Spett. Ministero dell'Ambiente e della Sicurezza Energetica,  
con la presente si trasmettono le controdeduzioni alle osservazioni ai sensi dell'art. 24 c.3 del D.Lgs. 152/2006 pubblicate sulla pagina web del progetto di cui all'oggetto.

**Oggetto: [ID\_VIP 10263]** - Procedimento di Valutazione di Impatto Ambientale ai sensi dell'art. 23 del D.Lgs. 152/2006 relativo al Progetto per la costruzione e l'esercizio di un impianto eolico denominato "Macchialupo" composto da 10 aerogeneratori da 6,2 MW ciascuno, per una potenza complessiva di 62 MW, e sistema di accumulo elettrochimico da 18.6 MW sito nei comuni di Lacedonia (AV), Aquilonia (AV), e Monteverde (AV) relative opere connesse nei Comuni di Lacedonia (AV), Aquilonia (AV), Monteverde (AV), Scampitella (AV), Sant'Agata di Puglia (FG), Rocchetta Sant'Antonio (FG).

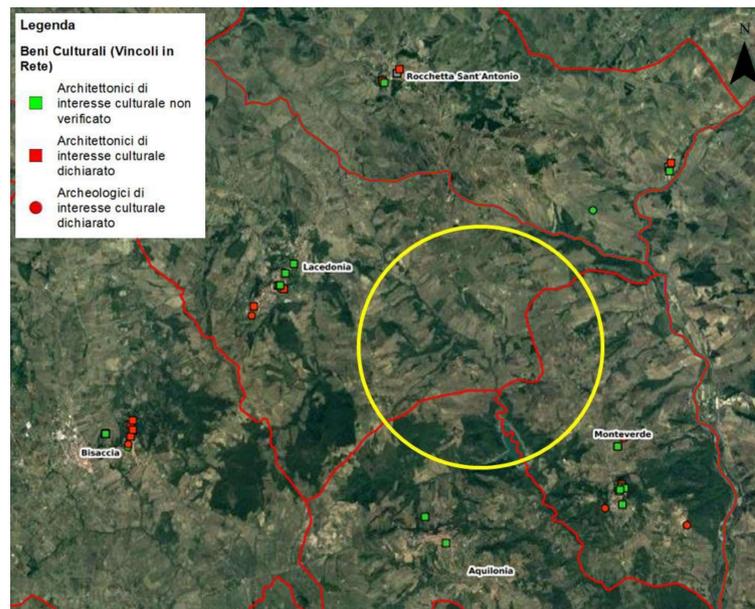
Relativamente alla necessità di includere gli impianti attualmente in istruttoria (p.3), oltre a quelli esistenti e autorizzati, “ai fini di valutare attentamente l’impatto cumulativo”, la scrivente segnala che, in base alla normativa vigente, nell’ambito del procedimento di VIA è richiesta al proponente la produzione di uno Studio di Impatto Ambientale che contenga “Una descrizione dei probabili impatti ambientali rilevanti del progetto proposto, dovuti, tra l'altro: ... e) al cumulo con gli effetti derivanti da altri progetti esistenti e/o approvati, tenendo conto di eventuali criticità ambientali esistenti, relative all'uso delle risorse naturali e/o ad aree di particolare sensibilità ambientale suscettibili di risentire degli effetti derivanti dal progetto (D.lgs 152/2006 e s.m.i., Allegato VII alla Parte II, punto 5).

La scrivente ha pertanto già ottemperato a quanto richiesto ai sensi del vigente quadro normativo, producendo gli elaborati che mostrano i potenziali impatti cumulativi del progetto in questione con altri progetti appartenenti alla tecnologia eolica che siano già esistenti ovvero comunque approvati.

Infatti, nonostante le verifiche in tema di impatti cumulativi non debbano essere limitate ai soli progetti già realizzati – dovendo invece includere anche i progetti autorizzati che, al netto di circostanze eccezionali, verranno quasi certamente realizzati – non può tuttavia ammettersi che le stesse vadano anche estese a progetti il cui esito autorizzativo sia ad oggi assolutamente incerto, e che pertanto potrebbero non venire mai ad esistenza. Diversamente, verrebbe frustrata la funzione della valutazione di impatto ambientale (che ha come obiettivo quello di evitare interferenze effettive tra impianti che determinino impatti significativi sull’ambiente), e verrebbe altresì compromesso il risultato finale dell’iter autorizzativo di tutti gli impianti FER attualmente in fase di valutazione, dal momento che l’impatto cumulativo complessivo potrebbe risultare considerevolmente sovrastimato rispetto all’effettivo autorizzato e realizzato.

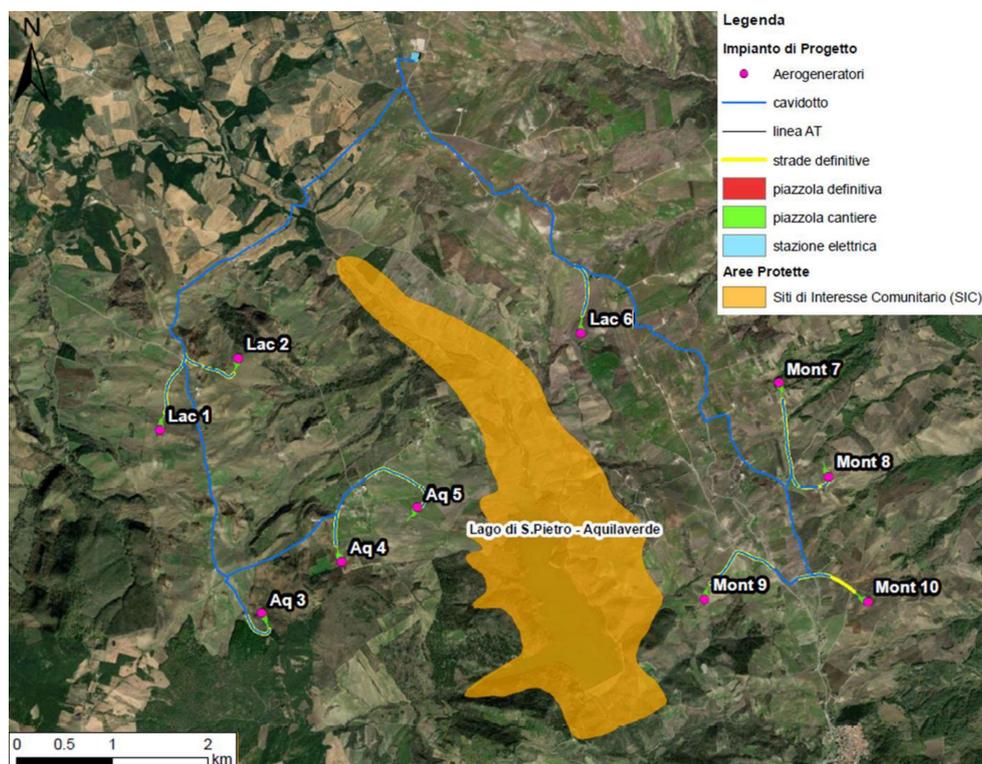
Con riferimento al consumo di suolo, sono stati forniti nel pacchetto documentale trasmesso i preliminari dimensionamenti delle fondazioni, piazzole temporanee e definitive, piste di nuova costruzione e scavi per cavidotti sia all’interno delle relazioni descrittiva e tecnica generale, che negli elaborati di dettaglio:

La scrivente fa presente che il consumo di suolo associato ad un impianto eolico è limitato e che pertanto non vengono sottratte grandi porzioni di suolo agricolo.

### ○ ***CARBONARA, L'ABBAZIA DI SAN VITO, IL CASTELLO E IL BORGO MEDIEVALE DI MONTEVERDE***

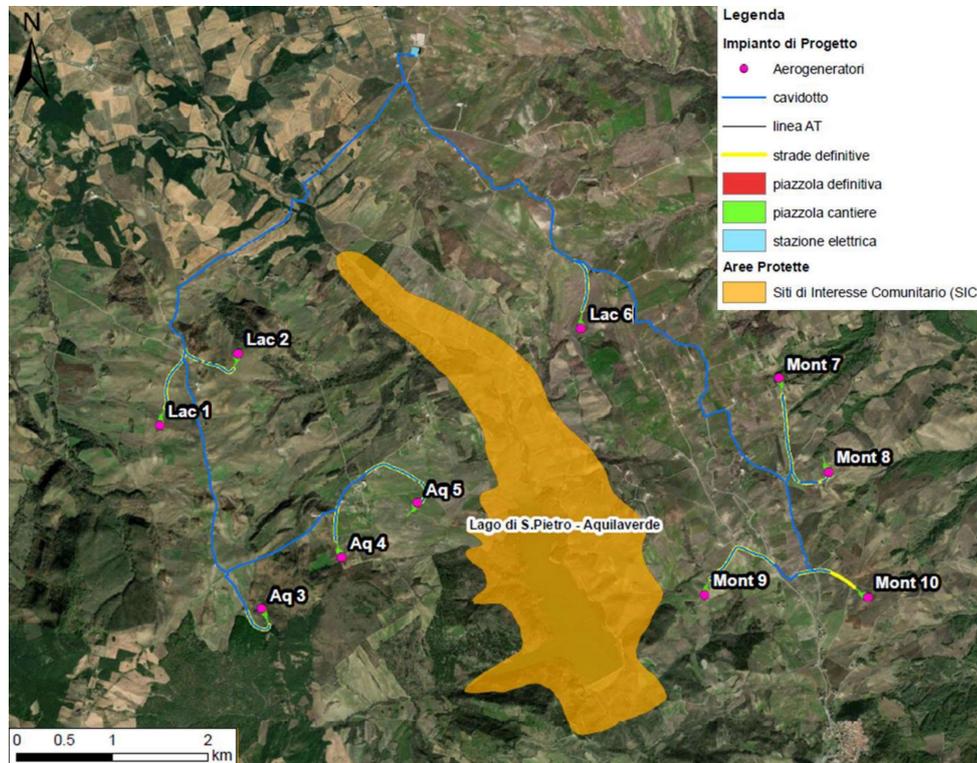
Con riferimento ai siti richiamati dal Gruppo Archeologico nelle sue Osservazioni, si segnala che all'interno dell'elaborato **A81-ELAB.4.8 VPIA (VERIFICA PREVENTIVA DI INTERESSE ARCHEOLOGICO)**, è stato fatto un inquadramento storico archeologico finalizzato all'identificazione dei siti noti all'interno di un'area pari a circa km 15 e che dalle verifiche effettuate è emerso che il territorio in esame è caratterizzato dalla presenza di testimonianze dell'edilizia rurale storica, quali numerose masserie tradizionali, nessuna delle quali risulta essere vincolata ai sensi del D.Lgs. 42/2004. Inoltre, il Progetto, a meno dei cavidotti interrati al di sotto della viabilità esistente, non interferisce con alcun bene tutelato ai sensi del menzionato Decreto.

Con riferimento, poi, alla possibilità di interessare beni archeologici, diversamente da quanto osservato dal Gruppo Archeologico a p. 6 delle Osservazioni, la scrivente ha effettuato dettagliate verifiche, per le quali si rimanda ai seguenti elaborati:

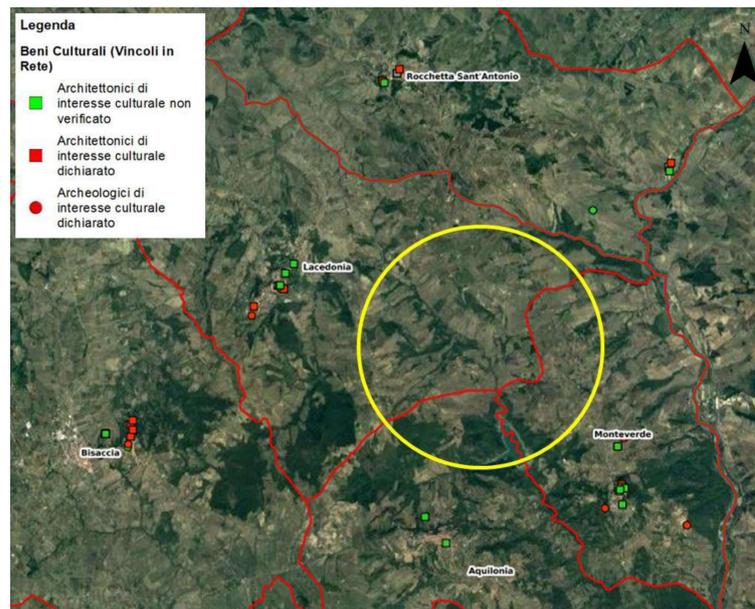
Relativamente alla necessità di includere gli impianti attualmente in istruttoria (p.2), oltre a quelli esistenti e autorizzati, “ai fini di valutare attentamente l’impatto cumulativo”, la scrivente segnala che, in base alla normativa vigente, nell’ambito del procedimento di VIA è richiesta al proponente la produzione di uno Studio di Impatto Ambientale che contenga “Una descrizione dei probabili impatti ambientali rilevanti del progetto proposto, dovuti, tra l'altro: ... e) al cumulo con gli effetti derivanti da altri progetti esistenti e/o approvati, tenendo conto di eventuali criticità ambientali esistenti, relative all'uso delle risorse naturali e/o ad aree di particolare sensibilità ambientale suscettibili di risentire degli effetti derivanti dal progetto (D.lgs 152/2006 e s.m.i., Allegato VII alla Parte II, punto 5).

La scrivente ha pertanto già ottemperato a quanto richiesto ai sensi del vigente quadro normativo, producendo gli elaborati che mostrano i potenziali impatti cumulativi del progetto in questione con altri progetti appartenenti alla tecnologia eolica che siano già esistenti ovvero comunque approvati.

Infatti, nonostante le verifiche in tema di impatti cumulativi non debbano essere limitate ai soli progetti già realizzati – dovendo invece includere anche i progetti autorizzati che, al netto di circostanze eccezionali, verranno quasi certamente realizzati – non può tuttavia ammettersi che le stesse vadano anche estese a progetti il cui esito autorizzativo sia ad oggi assolutamente incerto, e che pertanto potrebbero non venire mai ad esistenza. Diversamente, verrebbe frustrata la funzione della valutazione di impatto ambientale (che ha come obiettivo quello di evitare interferenze effettive tra impianti che determinino impatti significativi sull’ambiente), e verrebbe altresì compromesso il risultato finale dell’iter autorizzativo di tutti gli impianti FER attualmente in fase di valutazione, dal momento che l’impatto cumulativo complessivo potrebbe risultare considerevolmente sovrastimato rispetto all’effettivo autorizzato e realizzato.

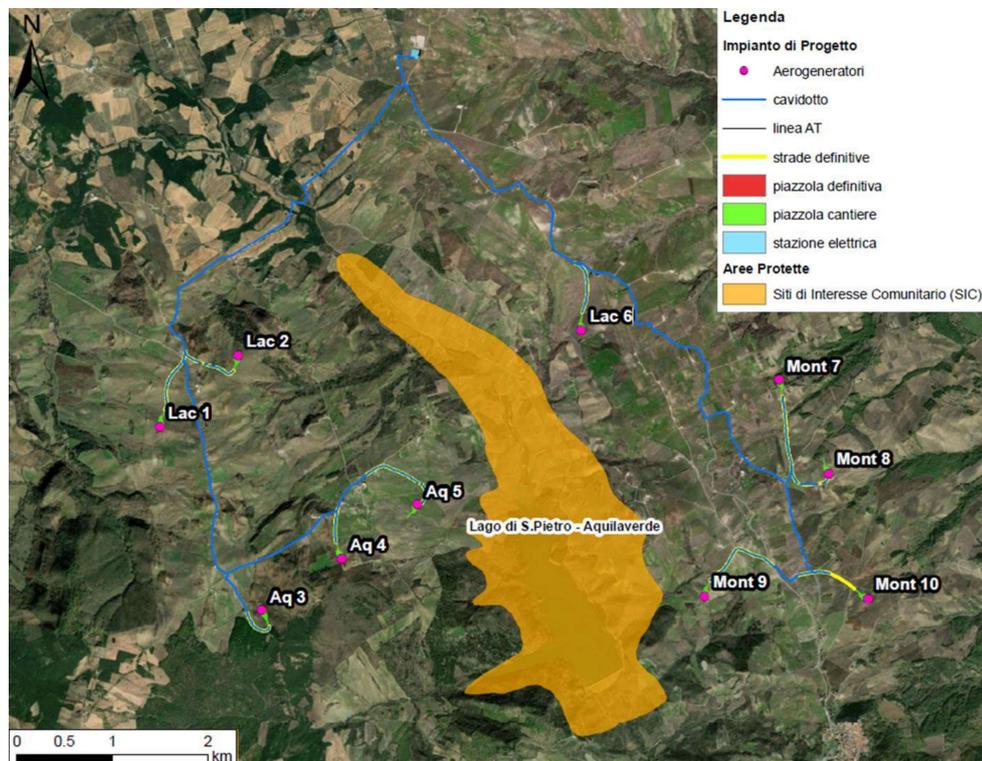
Con riferimento al consumo di suolo, sono stati forniti nel pacchetto documentale trasmesso i preliminari dimensionamenti delle fondazioni, piazzole temporanee e definitive, piste di nuova costruzione e scavi per cavidotti sia all’interno delle relazioni descrittiva e tecnica generale, che negli elaborati di dettaglio:

La scrivente fa presente che il consumo di suolo associato ad un impianto eolico è limitato e che pertanto non vengono sottratte grandi porzioni di suolo agricolo.
